Respostas aos questionamentos e contribuições da Audiência Pública para a licitação do transporte coletivo urbano de Passo Fundo

1. APRESENTAÇÃO

2. QUESTIONAMENTOS E CONTRIBUIÇÕES RECEBIDOS

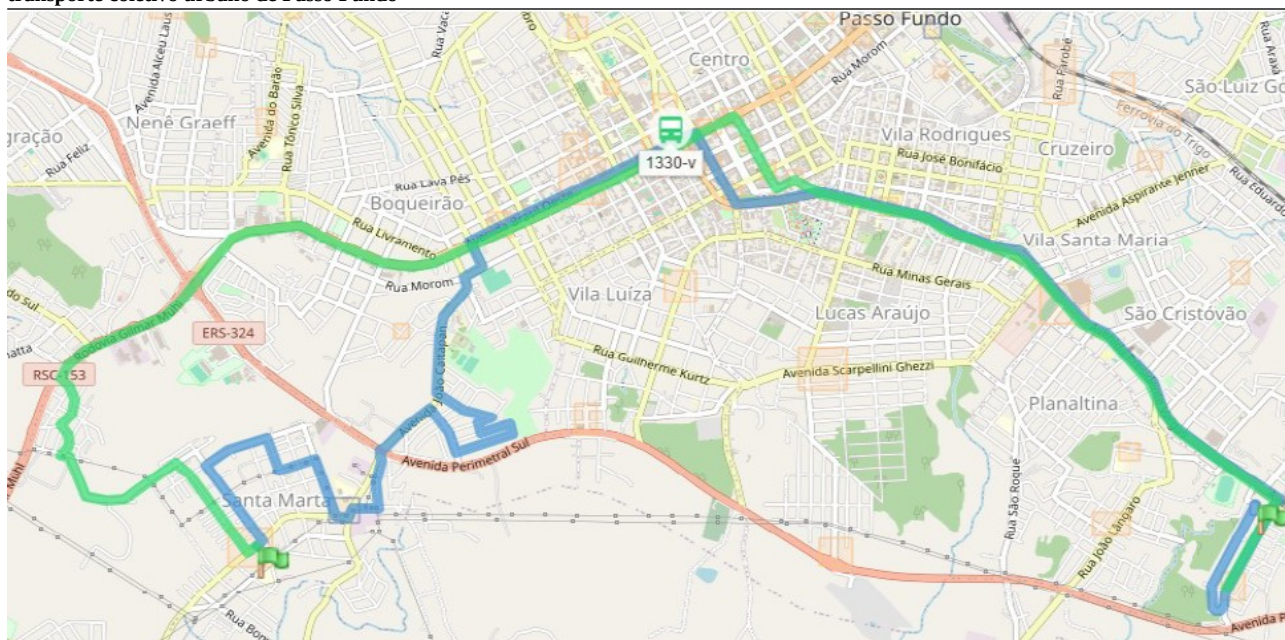
Linha 201 - SANTO ANTONIO – DONARIA, proposta no Projeto Operacional nas páginas 24 e 25. A linha atualmente, atende vários condomínios residenciais localizados nos bairros N. Sra. Aparecida, Santa Marta e Donária. Com a proposta do novo itinerário, esses condomínios deixarão de ser atendidos pela referida linha, o que causará um transtorno a população de utiliza o transporte nessas localidades. Um dos Condomínios afetados é o Residencial Tarumãs I e II, que juntos, somam em torno de 600 apartamentos, além de outros condomínios afetados.

Atualmente os condomínios são atendidos pela linha L25A, sugerimos que o itinerário permaneça o atualmente operado, conforme apresentado abaixo.

As sugestões de alteração no projeto operacional serão avaliadas. O projeto operacional será ajustado para incorporar as sugestões pertinentes.

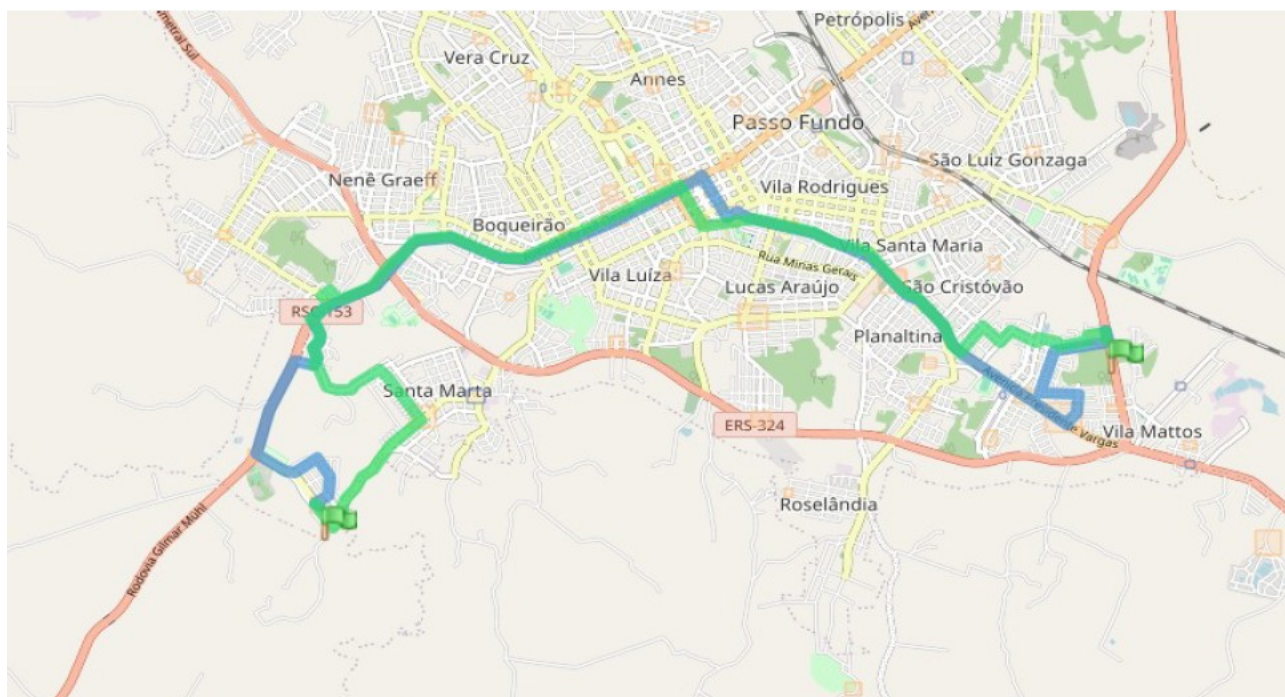
Linha 202 - NOSSA SENHORA APARECIDA - SÃO CRISTOVAO II, proposta no Projeto Operacional nas páginas 26 e 27. A linha, atualmente, atende vários condomínios residenciais localizados nos bairros N. Sra. Aparecida, Santa Marta e Donária. Com a proposta do novo itinerário, esses condomínios deixarão de ser atendidos pela referida linha, o que causará um transtorno a população de utiliza o transporte nessas localidades. Um dos Condomínios afetados é o Residencial Tarumãs I e II, que juntos, somam em torno de 600 apartamentos, além de outros condomínios afetados.

Atualmente os condomínios são atendidos pela linha L32, sugerimos que o itinerário permaneça o atualmente operado, bem como a grade horária, conforme apresentado abaixo.

Itinerário das linhas L17 + 23 (Unificado) – UPF – Estrada Casanova

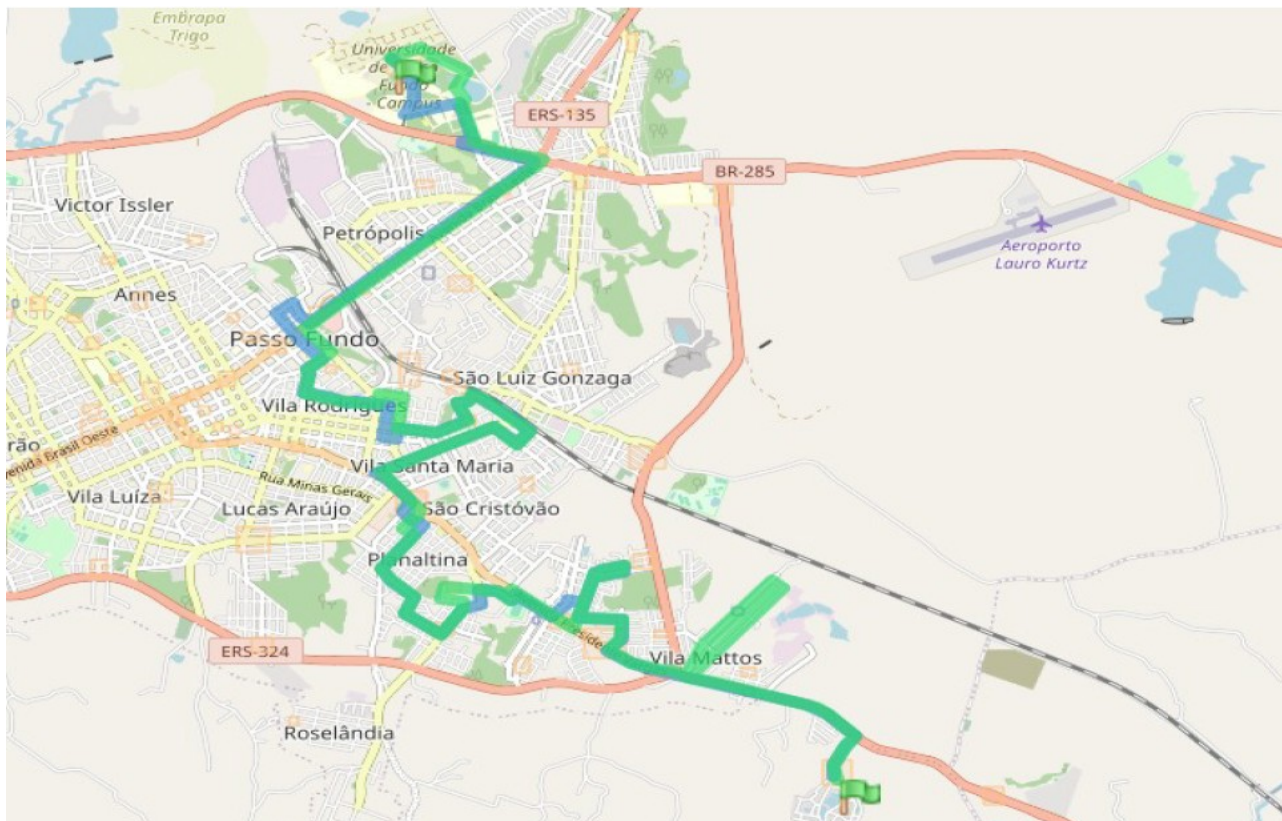
Linha 308 | UPF – PLANALTINA – Via Parque Farroupilha, proposta no Projeto Operacional das páginas 42 e 43. Esse itinerário era atendido, antes da Pandemia, como um reforço em horário de pico. Após a pandemia, considerando que não há demanda, o reforço não opera mais. Sugere-se excluir a referida linha, por falta de demanda necessária. Redução de 42km/dia.

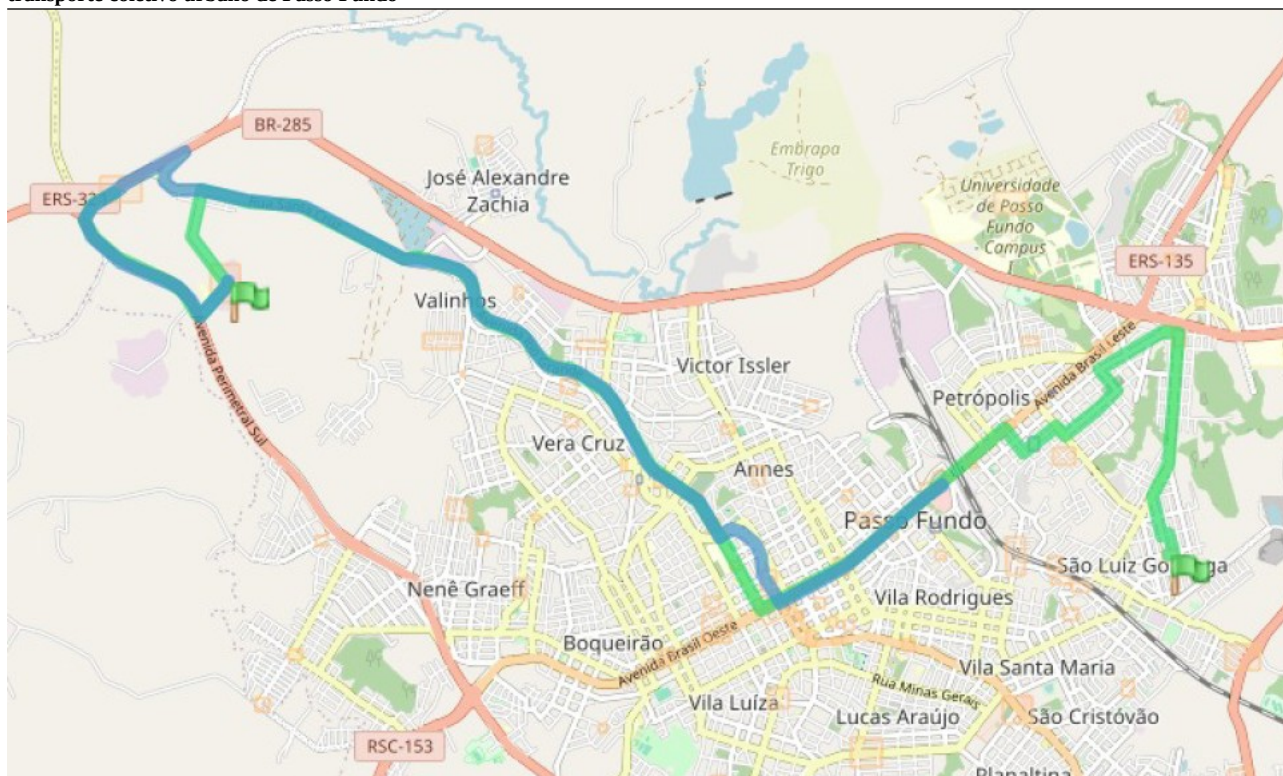
Linha 501 | VEÍSA – SÃO LUIZ, proposta no Projeto Operacional nas páginas 70 e 71. A linha proposta não atende empresas importantes localizadas no Distrito Industrial do Valinhos, sendo elas ITALAC, LAGO PÃO, DISFONTE, Gran Palazzo, dentre outras. Hoje, essas empresas são atendidas com um ônibus em vários horários com itinerário que sai da Rua Gaspar Martins, no Bairro Petrópolis, e se desloca até a ITALAC pela Av. Rio Grande, atendendo os horários de início e término de jornada dos trabalhadores da ITALAC. Com a nova proposta operacional, essas empresas terão apenas uma linha com atendimento a cada duas horas, o que causará transtornos operacionais para as empresas que precisam do transporte para deslocamento de seus funcionários.

Sendo assim, sugerimos a criação da linha 502 | PETRÓPOLIS – ITALAC (Via Teixeira Soares), para atendimento às empresas e funcionários.

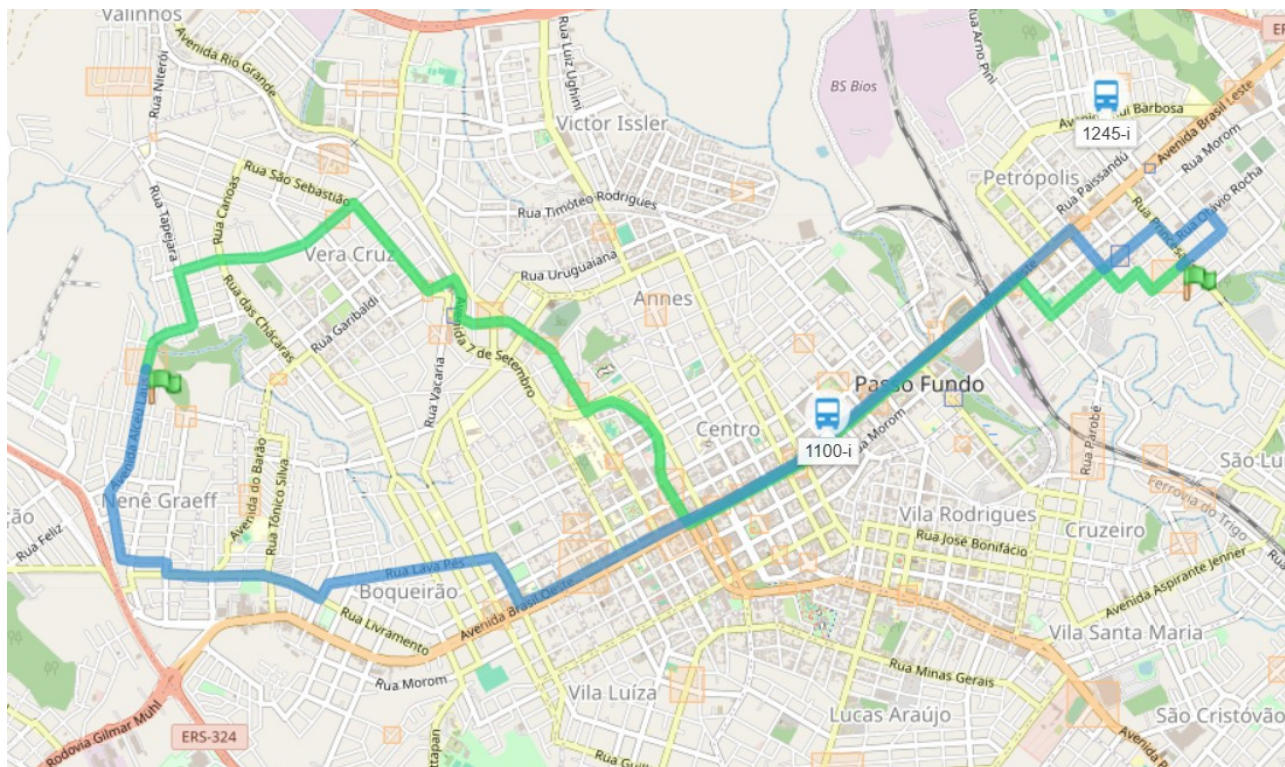
Linha 601 | UPF – GRAEFF, proposta no Projeto Operacional das páginas 74 e 75. Esse itinerário era atendido, antes da Pandemia, como um reforço em horário de pico. Após a pandemia, considerando que

não há demanda, o reforço não opera mais. Atualmente permanece em operação uma linha para atender aos bairros Graeff, Edmundo Trein, Independente e fazem itinerário até a UPF. Considerando que o itinerário proposto exclui a atual linha Graeff – Petrópolis - via Av. Brasil, sugerimos que seja mantido o trajeto atual, atendendo parte do Bairro Petrópolis.
